Frage an die Gutachter

Frage an den Gutachter der Firma Lohmeyer

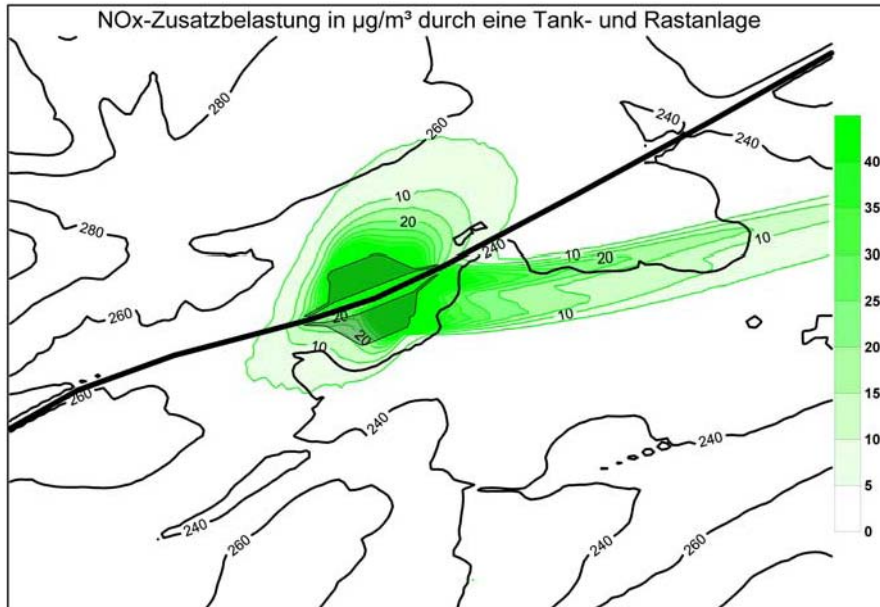
Ich kann dieses Bild nicht im Gutachten „Luftschadstoff wieder finden. Wollte der Auftraggeber dieses Bild nicht im Gutachten haben oder müssen wir annehmen, dass im Mai 2006 neue Erkenntnisse vorlagen, die nicht ins Gutachten mehr eingeflossen sind.

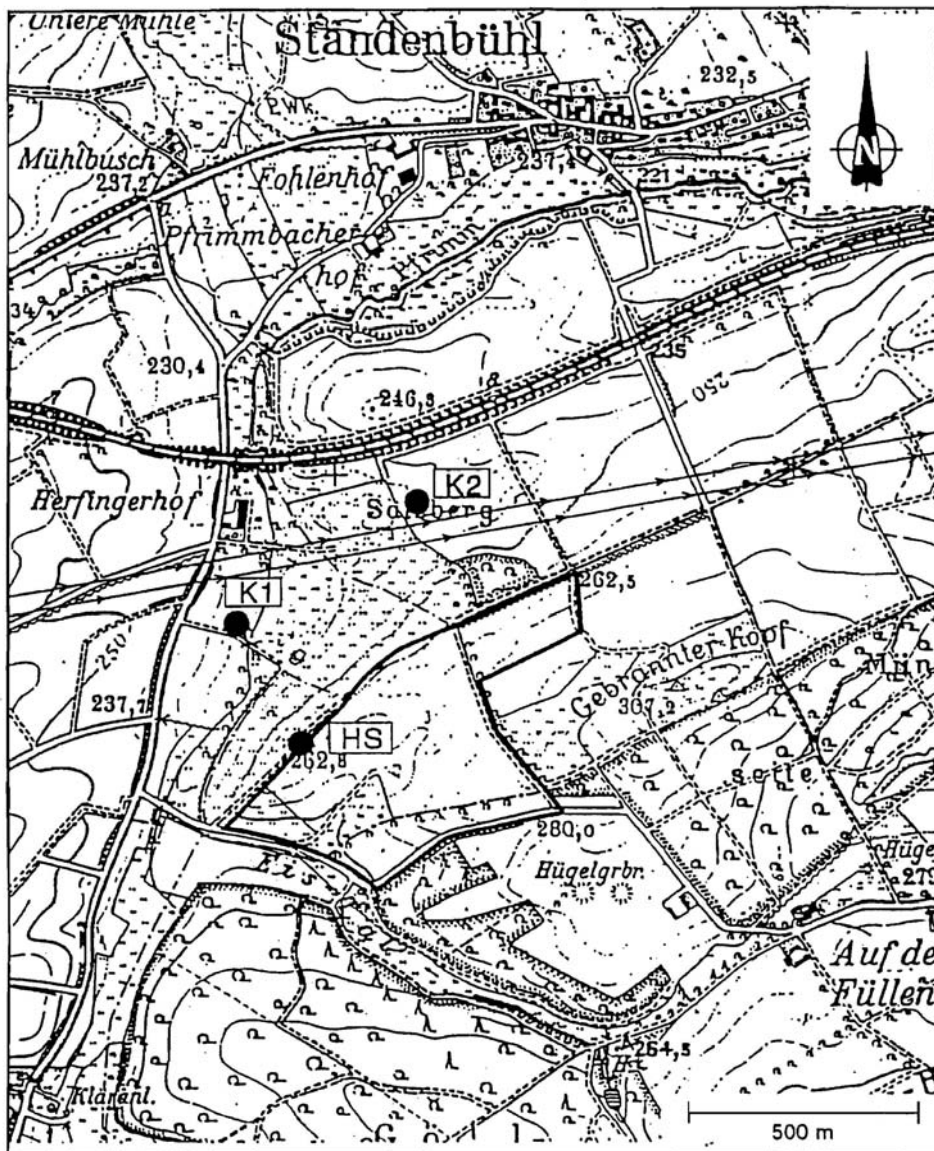
Auf Seite 4 Abs. 3 heißt es „Der Korridor mit mehr als 29 µg/m³ ...“

In Praxis heißt das wohl: 30 µg/m³

Und weiter heißt es Sinn gemäß „hat später eine breite von 500 m“

Also In Praxis 250 m rechts und 250 m links der Autobahn?

Sehen Sie hier eine Fehlerbreite von +/- 10 % oder eher +/- 20 %?
